CORRESPONDENCIA ENVIADA			
No. Salida	**Fecha Radicado**	**Asunto / Tema Asociado**	**Destinatario**
SAL-22-014878	2022-09-05	Caso omiso a la interventoría	David Fernando Castro Gaviria
SAL-22-014988	2022-09-06	Respuesta a oficios SAL-22-014382- SAL-22-014380- SAL-22-013119- SAL-22-010970- Plan de contingencia.	David Fernando Castro Gaviria
SAL-22-015228	2022-09-08	Requerimiento por incumplimiento a compromisos pactados en acta de comité de obra N0.12.	David Fernando Castro Gaviria
SAL-22-015510	2022-09-13	Micro fisuras en placas de concreto	David Fernando Castro Gaviria
SAL-22-015511	2022-09-13	Control de transito vehicular	David Fernando Castro Gaviria
SAL-22-016014	2022-09-20	Solicitud entrega de diseños y alineamientos con los cambios correspondientes debido a poste que se encuentra dentro de la vía.	David Fernando Castro Gaviria
SAL-22-016474	2022-09-24	Señalización adecuada en el frente de obra.	David Fernando Castro Gaviria

REFERENCIA: INTERVENTORIA TECNICA, ADMINISTRATIVA, FINANCIERA Y AMBIENTAL PARA EL MANTENIMIENTO Y MEJORAMIENTO DE VIAS TERCIARIAS DEL PROGRAMA "COLOMBIA RURAL" EN LOS MUNICIPIOS DEL DEPARTAMENTO DEL CÓRDOBA - GRUPO 4.

Asunto: Solicitud cumplimiento con el hierro estipulado en el diseño de pavimento para canastillas

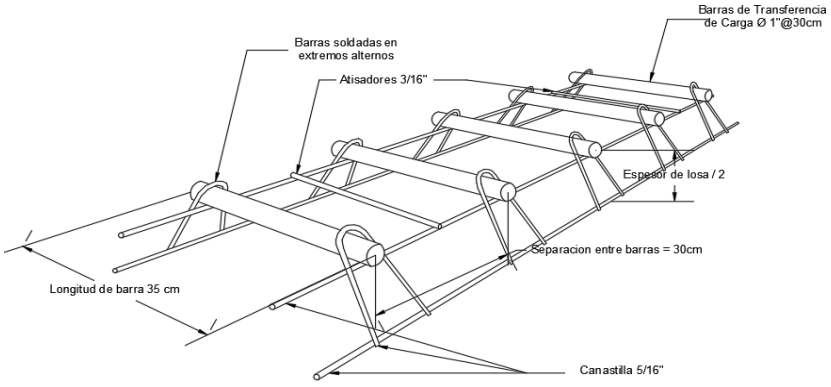
Realizando supervisión correspondiente que esta interventoría realiza a los materiales que llegan a obra se pudo observar que las canastillas que llegaron a obra el 27 de septiembre de 2022 no estaban cumpliendo con los diámetros estipulados en el diseño de pavimento que el contratista DAVID FERNANDO CASTRO GAVIRIA presento para este proyecto ya que al momento de verificar los diámetros de las varillas se evidencio que era menor que el establecido, a continuación se puede observar el diseño que se debe seguir para garantizar el buen funcionamiento de la losa de concreto y su durabilidad.

Además de esto también se pudo observar que estas presentaban doblez ya que al momento de transportarlas hasta la obra las colocan unas encima de las otras, ocasionando que la estructura y las barras queden desubicadas.

Por lo anterior esta interventoría solicito de inmediato el retiro de dichas parrillas y le informa al contratista DAVID FERNANDO CASTRO que, al momento de armar estas parrillas, la estructura debe cumplir con el diseño de la figura de no ser así esta interventoría no autorizara las fundidas programadas.
